島根原子力発電所におけるトラブル（火災）に係る立入調査結果（第2回）

令和8年8月7日

島根県防災部原子力安全対策課

令和8年2月7日に発生した島根原子力発電所における火災（2号機主変圧器冷却ファン中継端子台）に関して、令和8年6月30日に中国電力が原因及び再発防止対策等を公表したことを受けて調査を行った。調査項目は下記のとおり。

現物確認時の写真

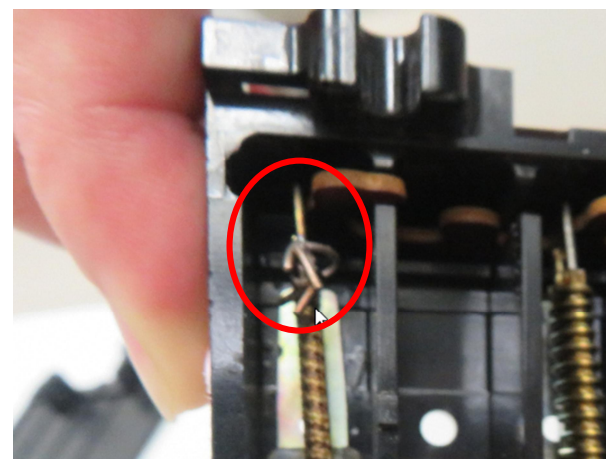
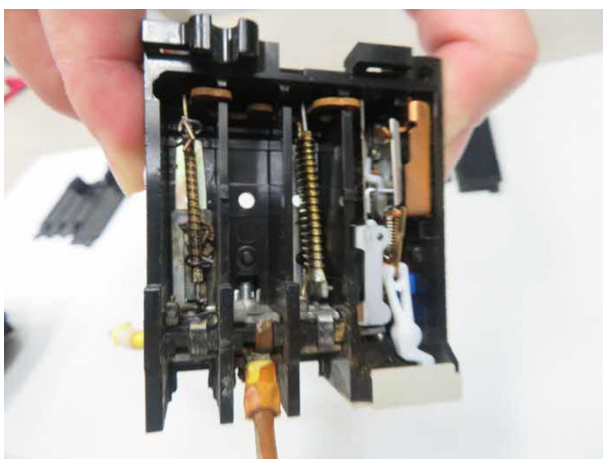
- ①火災により損傷したN o. 2サーマルリレー現物について、L 2のねじに発錆及び溶融、L 1、L 2、L 3の端子周辺の樹脂の溶融、内部ヒータの溶断等を確認した。また、白い異物が付着していたねじ及び圧着端子は、検査のためにメーカーに送付されており確認できなかったが、L 1端子について、若干の白い異物の付着が認められた。
- ②2号機主変圧器冷却ファンの端子箱の現物の状況を確認し、端子箱天板をFRPシートを用いて補修していることを確認した。また、端子箱の構造上、冷却ファンを取り外さなければ、端子箱上部を確認することができないことを確認した。
- ③雨水が扇箱内に浸入するメカニズムについて、現場で確認したところ、冷却ファンはフィンの熱を放出するために変圧器の外側に向かって送風しており、空気の吸い込みに伴って、内部へ浸入しているとの説明を得た。
- ④展開接続図（EL分冊、AC分冊）」の確認を踏まえて、現場の端子箱、主変圧器冷却器制御盤を確認し、中国電力が以下の順序により中央制御室に「主変圧器」の警報が発報したことを確認していることを聴取した。
 - ア N o. 3冷却器の冷却ファンのうち、上中下のうちの中段（FM2）のファンのサーマルリレーの端子でトラッキングが発生
 - イ トラッキングによりN o. 3冷却器電源のNFB（42C3）がトリップし、主変圧器冷却器制御盤内のリレー（42CX）の接点が入り、同盤の故障表示器「分岐NFBトリップ」が動作し、中央制御室にて「主変圧器」警報が発報

No. 2サーマルリレーのL2ネジ発錆状態

内部ヒータの溶断部

L1端子付近の白い異物

現場確認時の写真

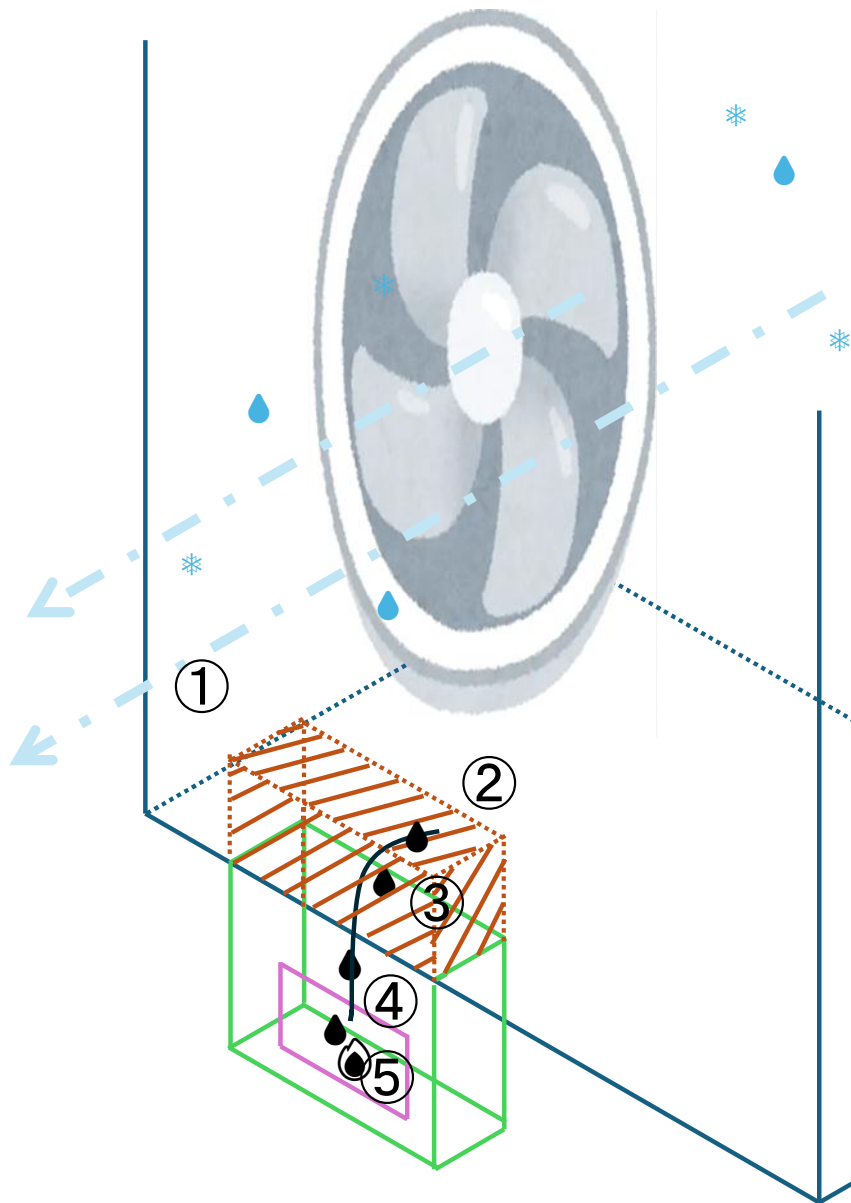
No. 3 端子箱天板の補修状況（他系統も同様）

No. 3 端子箱天板の裏側

No. 3系統以外の複数の系統で同様の腐食が認められたことから、9系統全ての端子箱天板部について防水性及び耐食性のある繊維強化プラスチックシート（以下「FRPシート」という。）を用いて補修していることを確認した。
